Remettons ce jour à la société Elicio France, représentée par Chloé Camail, le tableau récapitulatif de la totalité des observations recueillies et les photocopies des deux registres matériels et des courriers et documents remis et joints aux deux registres matériels.

II. Détail des observations du public et des personnes morales de droit privé

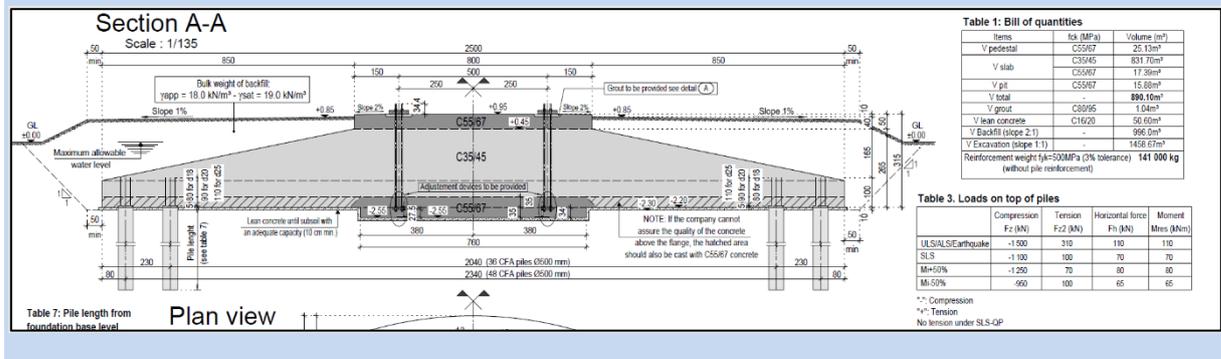
Les dalles de béton constitueraient un désastre écologique et une atteinte à l'environnement. Il y aurait trop de bitumisation. Elles pollueraient longtemps les sols.

Les éoliennes nécessiteraient d'excaver 500 m² de sol et de bétonner « outrageusement »² le sol, avec des fondations de 15 m à 25 m de diamètre sur 1,5 m à 3,6 m de profondeur, soit 600 tonnes de béton environ, voire de 400 m³ à 800 m³ de béton ou encore une quantité « énorme »³. Un autre calcul indique, pour un volume de 490 m² sur une profondeur de 3,6 m, une excavation de terre de 1764 m³, et non 500 m³ comme indiqué dans le dossier. Il ne serait pas précisé si des pieux seront utilisés.

Afin de connaître les qualités des sols sur lesquels est implanté le parc éolien, une étude géotechnique sera réalisée pour chacune des éoliennes. Le type et le dimensionnement précis des fondations se feront en fonction du retour de cette étude.

L'étude géotechnique consiste en des sondages permettant de définir la nature et la portance du site. Elle porte sur les points suivants :

- Détermination de la lithologie du site et des caractéristiques géotechniques des terrains
- Définition des systèmes de fondations envisageables pour le projet
- Détermination des paramètres de dimensionnement des fondations (profondeur d'assise, contraintes, tassements).
- Définition des sujétions particulières liées au contexte géotechnique du site.

Les fondations sont en effet de différents types en fonction de la nature des sols : ce sont soit des fondations dites « massif-poids » (étalées mais peu profondes) soit des fondations dites « pieux » (peu étendues mais profondes).

Le volume de terre excavée et par conséquent de béton est donc fonction des paramètres du sol. Sans cette étude géotechnique propre au site, nous ne pouvons à ce stade dire avec précision quels seront les volumes de terre excavée et de béton.

Toutefois, sur un autre projet éolien concerné par l'implantation de Vestas V150 (un des trois modèles étudiés pour ce projet), l'étude géotechnique indique un volume de terre excavée d'environ 2700m³ par éolienne et d'environ 900m³ de béton. La différence de volume étant comblée par des remblais.

Les valeurs indiquées dans l'étude d'impact (page 43) concernant le volume de terre excavée sont donc incorrectes.

A titre d'exemple, ci-dessous un plan pour une fondation d'une éolienne Nordex N173 : pour ce gabarit un peu plus grand que celui envisagé pour le présent projet, le volume de terre excavée est de 1458 m³ ; le volume de béton nécessaire est de 890 m³, pour une fondation d'un diamètre de 23,40 mètres.

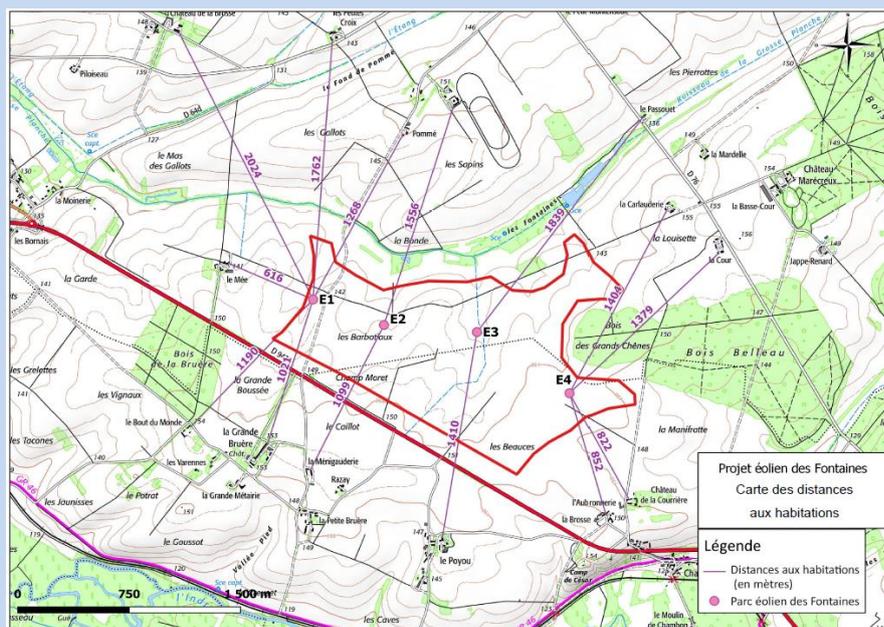
Les habitations seraient trop près du parc éolien, notamment Le Mée (500 m), Tesseau et le Château de la Brosse (600 m) à Saint-Lactencin et Le Poyou et Chambon nord à Villedieu-sur-Indre.

La réglementation en termes de distance entre un parc éolien et les habitations d'une commune est très claire en France et est définie par l'article 3 de l'arrêté du 26 août 2011 relatif aux installations de production d'électricité utilisant l'énergie mécanique du vent au sein d'une installation soumise à autorisation au titre de la rubrique 2980.

ILLUSTRATION 1 : METHODE DE SELECTION DES SITES POTENTIELS

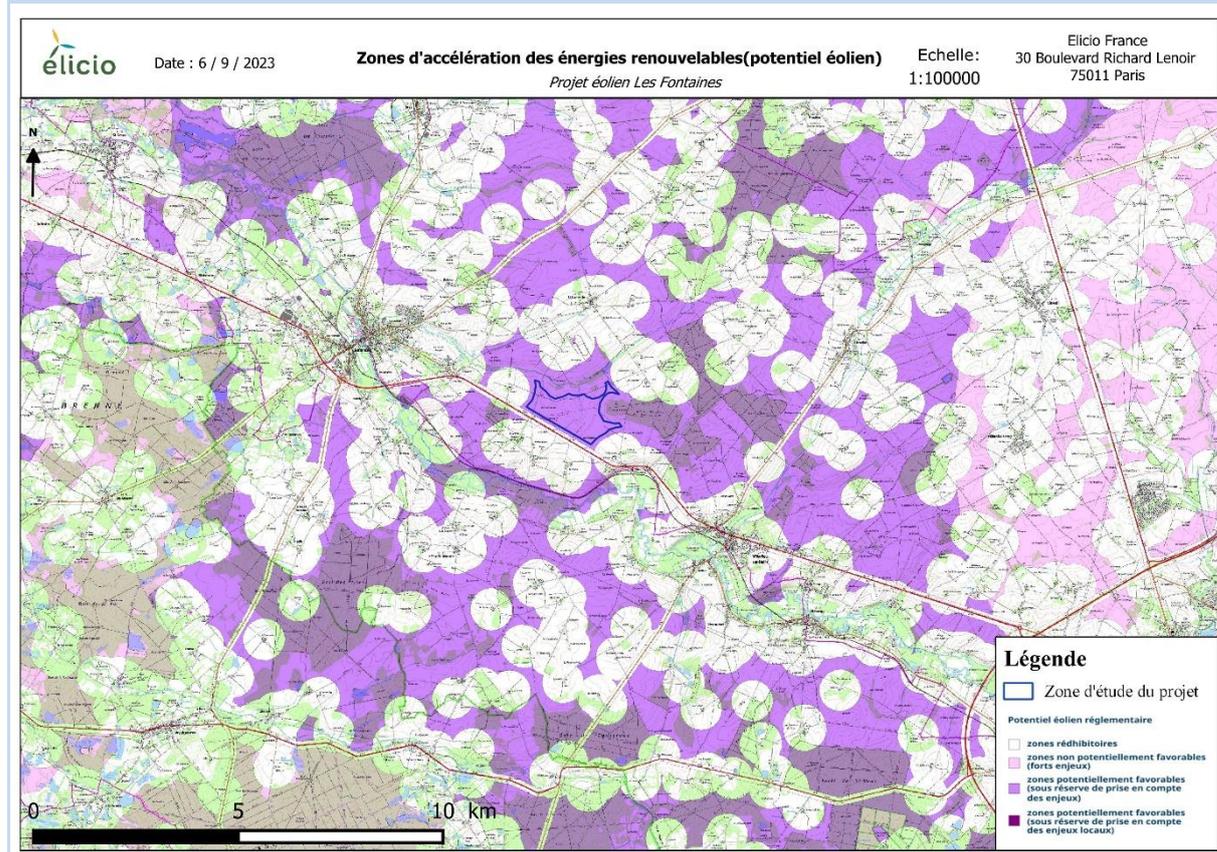
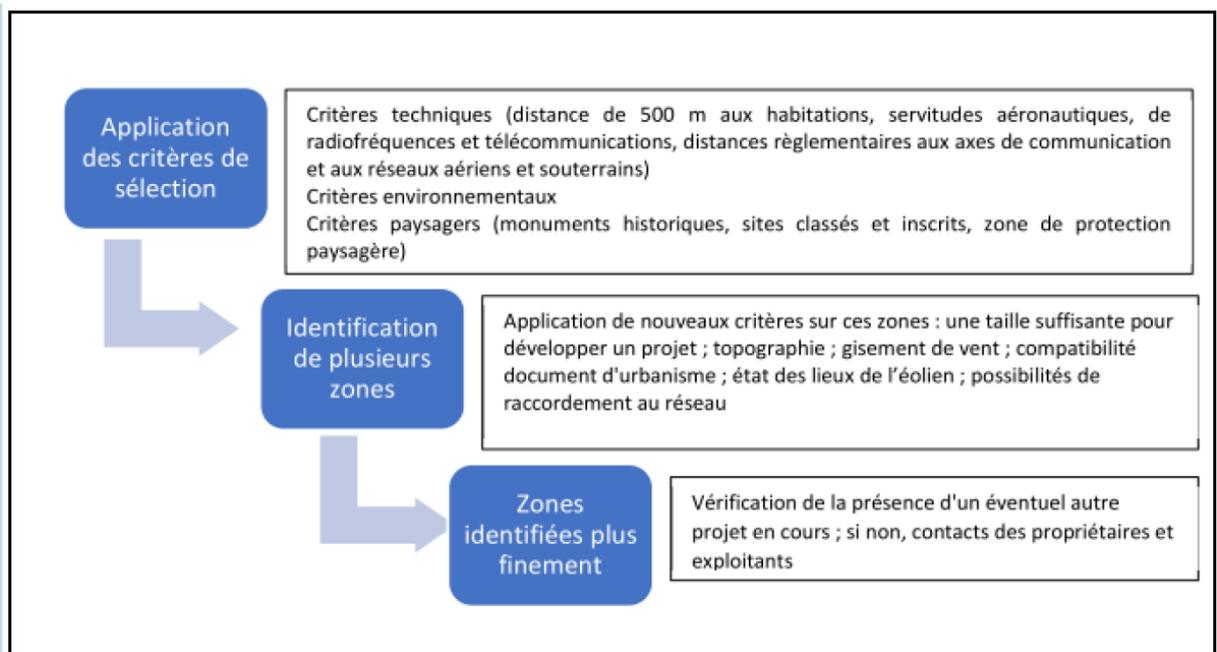
L'information de la population serait incomplète en étant limitée à Saint-Lactencin et à Villedieu-sur-Indre alors que ces deux communes et celles de Buzançais et de La Chapelle-Orthemale sont équidistantes du parc éolien, qui se situerait même en fait aux portes du bourg de Buzançais. Les agriculteurs seraient séduits en raison des difficultés qu'ils traversent. La « manne financière »²⁶ espérée par certains ne devrait pas passer avant le confort de vie et le bien-être des riverains. L'absence de précision concernant la question de la commission d'enquête sur le financement participatif local montrerait que la population n'adhère pas au projet.

A l'échelle de cette zone identifiée, Elicio a ensuite appliqué plusieurs critères afin d'identifier des zones sujettes à un développement de projet éolien (cf. figure suivante).

Notons qu'à ce jour, les quatre éoliennes du projet éolien des Fontaines sont situées en "zone potentiellement favorable (sous réserve de prise en compte des enjeux)", d'après le Portail cartographique ENR mis en place par le gouvernement afin de visualiser et d'analyser les divers enjeux des territoires à prendre en compte dans le développement des énergies renouvelables. Ce dernier permet d'appuyer les communes dans l'identification de zones potentiellement propices à l'implantation d'énergies renouvelables sur leur territoire, **notamment pour définir les zones d'accélération prévues par l'article 15 de la loi relative à l'accélération de la production d'énergies renouvelables.**

Ainsi, la recherche de zone potentielle pour le développement de projet éolien est basée sur une analyse regroupant plusieurs critères à savoir :

A partir de ces critères, une première phase de prospection a désigné le territoire de la communauté de communes Val de l'Indre - Brenne comme ayant un fort potentiel d'accueil pour les éoliennes. Le site du projet éolien des Fontaines a ensuite été retenu en raison de nombreux avantages pour l'implantation d'éoliennes. En effet, il s'agit d'un secteur exempt de contraintes rédhibitoires civiles ou militaires qui viendraient limiter la hauteur des machines en dessous de 180 mètres.
